2023 年 10 月
考世美贸易有限公司

关于新型油压涨紧下拉式夹紧器的通知

(model SFB)

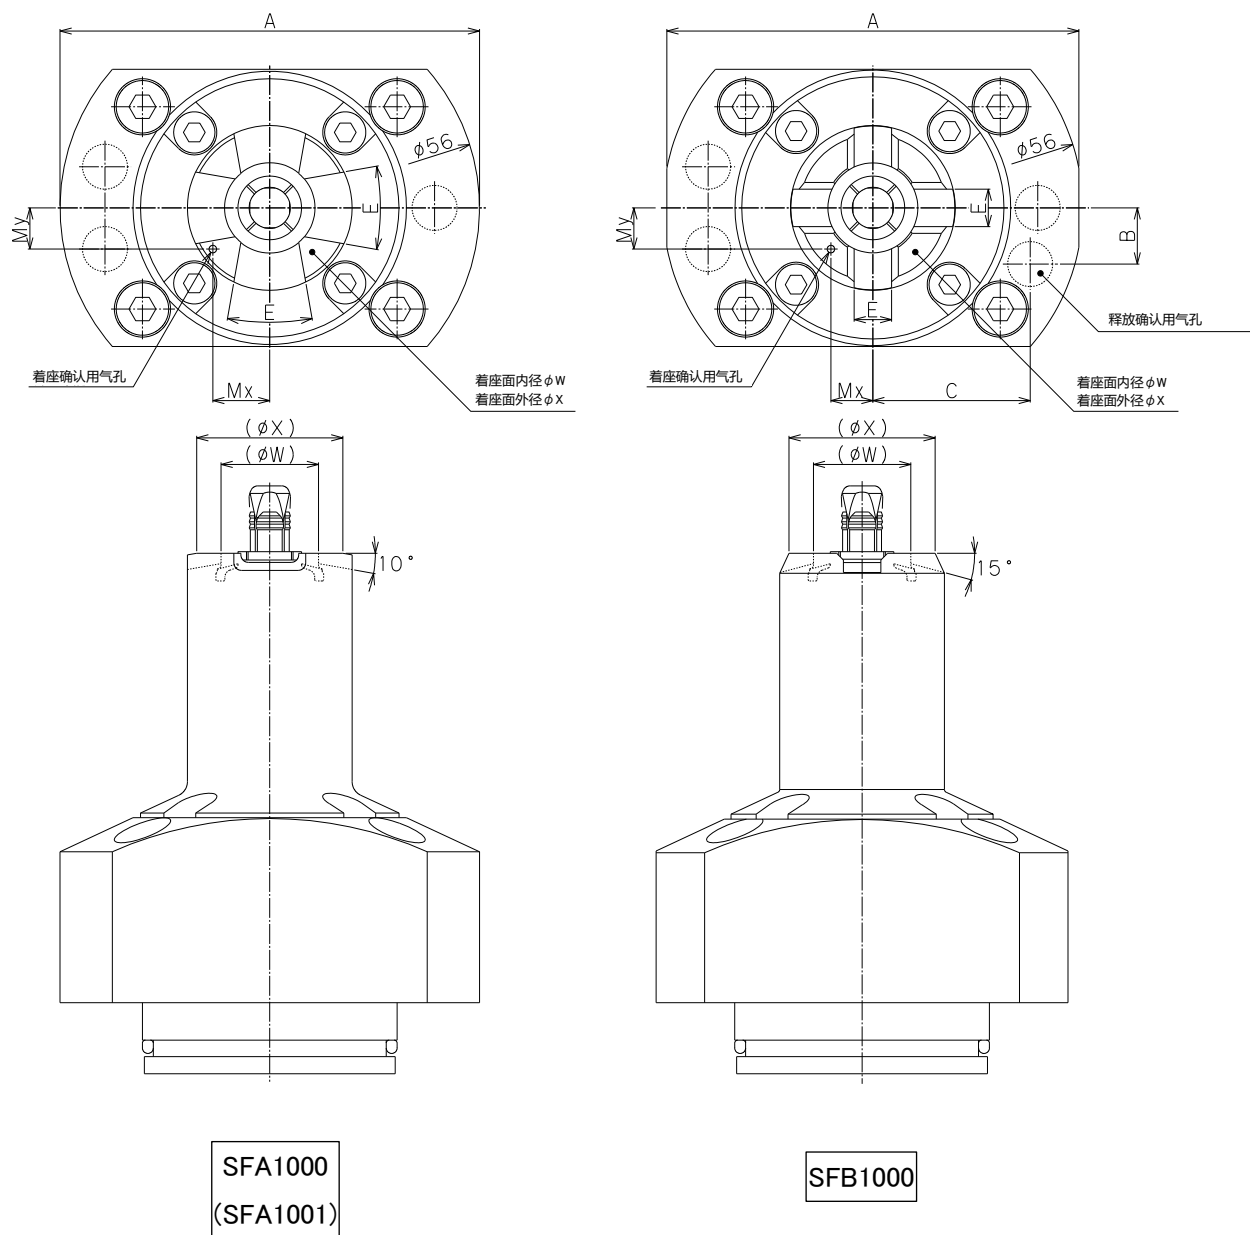
1. 新功能以及改良点

① 追加了附带保护套结构的型号。

保护套结构也可对对应对象工件孔径 $\phi 6 \sim \phi 8.5$ 的小孔径范围。

② 追加了释放确认用气孔。

产品内部的活塞杆到达释放端时，传感器气压升压，可以检测出释放状态。

③ 改善了着座周边形状。

改善了工件接触部的倒角形状、周边的切粉堆积以及着座确认用气孔的位置。

④ 内置空动作限位卡簧。

在产品内部设置了空动作限位卡簧，无需安装孔的加工深度公差。

SFA2000
(SFA2001)

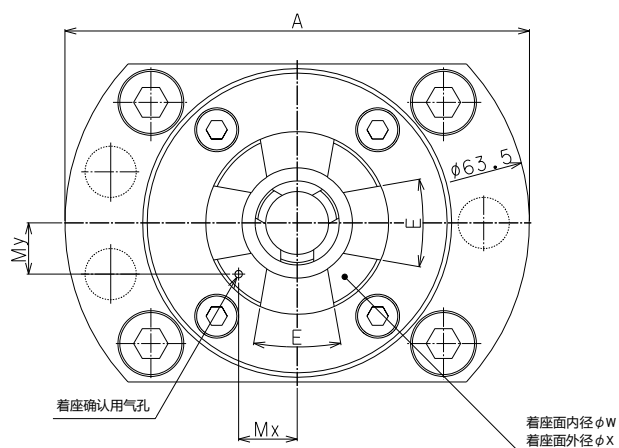
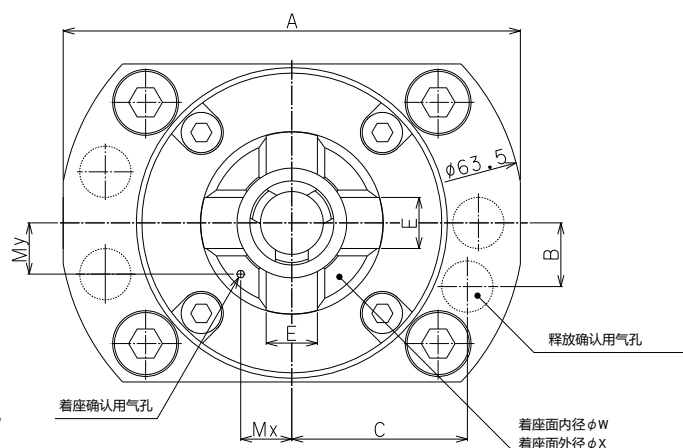
SFA2000(2001) → SFB2000								
A	63.5 → 62.5								
B	无 → 8.7								
C	无 → 24								
E	(20°) → (宽 7mm) …详细内容请参考 CAD 数据。								
工件孔径符号	090	095	100	105	110	115	120	125	130
W	15→ 15.5	16→ 16.5		17→ 17.5		18→ 18.5		19→ 19.5	
X	24→22.5					25→23.5		26→25.5	
Mx	8→7			8→7.1		8.6→7.8		9.3→9	
My	7→7

SFA3000
(SFA3001)

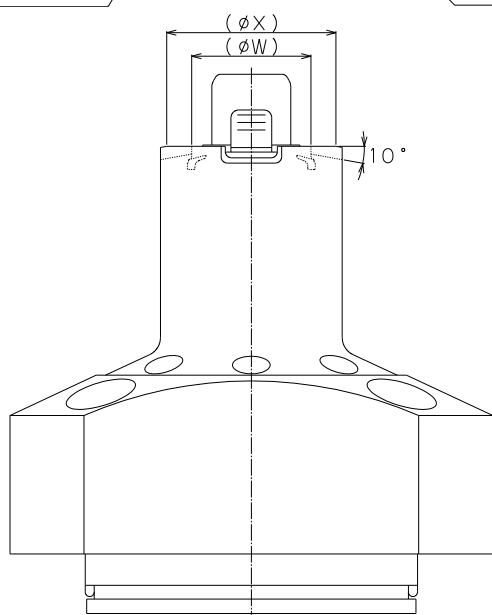
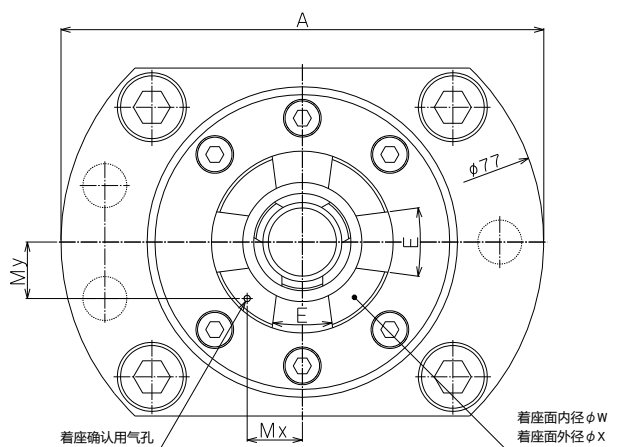
SFA3000(3001) → SFB3000						
A	77 → 76						
B	无 → 10.8						
C	无 → 29.8						
E	(15°) → (宽 5mm) …详细内容请参考 CAD 数据。						
工件孔径符号	130	135	140	145	150	155	160
W	19→19.5	20→20.5		21→21.5		22→22.5	
X	28→27					29→28	
Mx	8.8→7.8					9.6→8.8	
My	9→9
